安徽江泰新材料科技有限公司
年产 3000 吨 3-甲基-4-硝基苯甲酸、N，N-二乙
基间甲基苯甲酰胺及其添加剂项目
安全设施竣工验收评价报告

修改说明

2024 年 4 月 20 日，安徽江泰新材料科技有限公司组织召开了年产 3000 吨 3-甲基-4-硝基苯甲酸、N，N-二乙基间甲基苯甲酰胺及其添加剂项目安全设施竣工验收会议。根据专家提出的评价报告问题，我公司经认真研讨、分析，对评价报告进行了部分内容调整、修改和补充完善；根据专家提出的现场问题，安徽江泰新材料科技有限公司积极落实整改，现将修改与整改情况汇总如下：

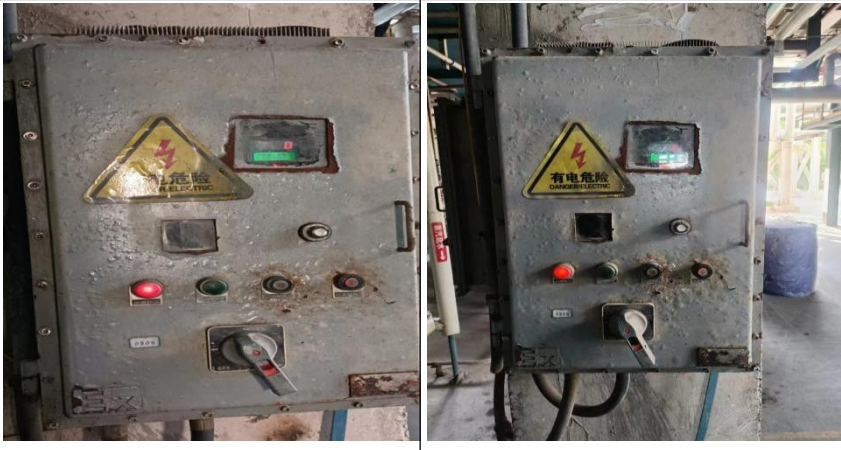
3.1.10	部分特种设备检验过期。	已更新了特种设备检测情况一览表：锅炉、甲苯再沸器、硝酸再沸器等检测情况已及时更新，见附件 10.8.14。
3.1.11	补充完善总平面图等附图附件。	完善了总平面图、爆炸区域划分图等附图附件；见报告附图 10.9。

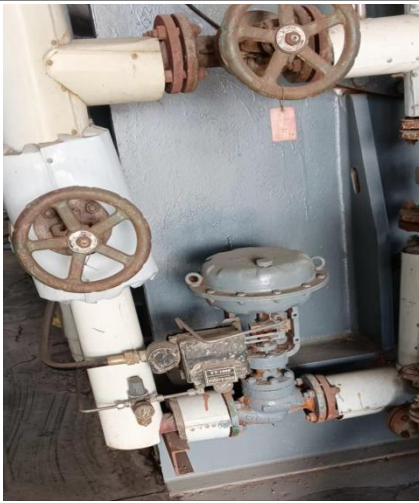
序号	评审意见	修改说明/整改情况（图片）	
4.2.4	设备标识不全、不规范。		
4.2.5	取消设备未采用断电、隔断措施不到位。		
5	专家马强个人意见		
5.1	报告部分		
5.1.1	补充可燃液体储存区涉及危险化学品储存合规性评价。	已补充可燃液体储存区涉及危险化学品储存符合性评价，见表 7.1-3、附表 10.4-12。	
5.1.2	完善具有爆炸性、可燃性、毒性、腐蚀性危险化学品所在场所数量、浓度、状态表（缺双氧水、甲醇）。	已完善有爆炸性、可燃性、毒性、腐蚀性危险化学品所在场所的数量、浓度、状态表，见表 6.1-1。	
5.1.3	明确甲类仓库、危废库储存物料火灾危险类别，管控对策措施。	已完善甲类仓库、危废库储存物料火灾危险类别，检查了甲类仓库、危废库储存管控对策措施落实情况，见附表 10.4-12。	
5.1.4	补充双氧水中间储罐事故模拟结果。	双氧水储罐为常压储罐，双氧水属于氧化性液体，不属于事故模拟物料类型中的有毒且易燃气体、毒性物质、爆炸性物质、中/高活性液化气体、中高活性气体、低活性液化气体、低活性气体，故无法进行软件事故模拟。	
5.1.5	完善工艺描述及工艺流程图。	设计单位出具了与现场一致的工艺流程图，见附件 10.9.6，细化了工艺描述，见报告第 2.2.5 节。	
5.1.6	补充职业病设施竣工验收意见，试生产方案论证意见落实，两重点一重大单元安全检查表，省物联	补充了试生产方案论证意见落实情况，见报告第 7.2.4 节及附件 10.8.26；完善了“两重点一重大”符合性单元安全检查表，见报告 7.4.1 节、7.4.3 节；安徽江泰已接入省物联网管控平台，见报告附件 10.8.33；定期提取安全生产费用，为员工缴纳工伤保险，见报告

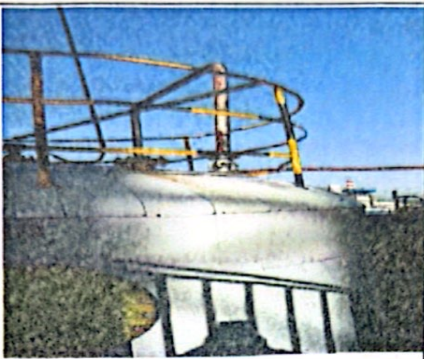
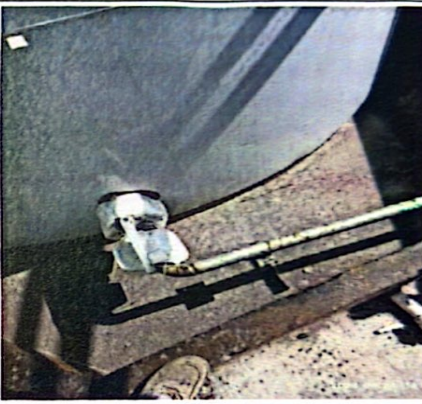
序号	评审意见	修改说明/整改情况（图片）
	网管控平台接入落实情况。安全费用提取情况，达标达产情况，工伤保险缴纳等评价。	7.2.3 节及附件 10.8.22；完善了达标达产情况，见附件 10.8.27 等。
5.1.7	补充其他人员培训情况评价。	已完善其他人员培训情况评价，见表 7.2-7。
5.1.8	完善检维修、动火、受限空间等特殊作业安全管理情况评价。	该公司制定了特殊作业安全管理制度，见表 7.2-4；特殊作业执行操作票制度（作业前能够进行危险有害因素辨识，并能开展安全教育，并能配备相应的应急处置措施，严格履行审批手续等），建立并严格执行承包商评估考核和淘汰制度，实行统一安全管理，见表 7.2-5、表 7.4-2、附件 10.8.17。
5.1.9	细化爆炸区域划分。	完善了爆炸区域划分图，见附图 10.9.5。
5.1.10	完善项目安全设施一览表。	已完善安全设施一览表，列明了取消设备的安全设施情况，见表 7.2-1。
5.1.11	核实 DCS/SIS 系统报警与设计一致性。	重新核实了 DCS、SIS 控制系统参数，见表 7.2-14，设计单位出具了调整后的设计变更单（调整了液位、压力的高限报警、高高限报警值），见附件 10.8.29。
5.2	报告部分	
5.2.1	耙式干燥机自动调节阀腐蚀严重。	 
5.2.2	R1601 循环冷却水自动调节阀未投入使用。
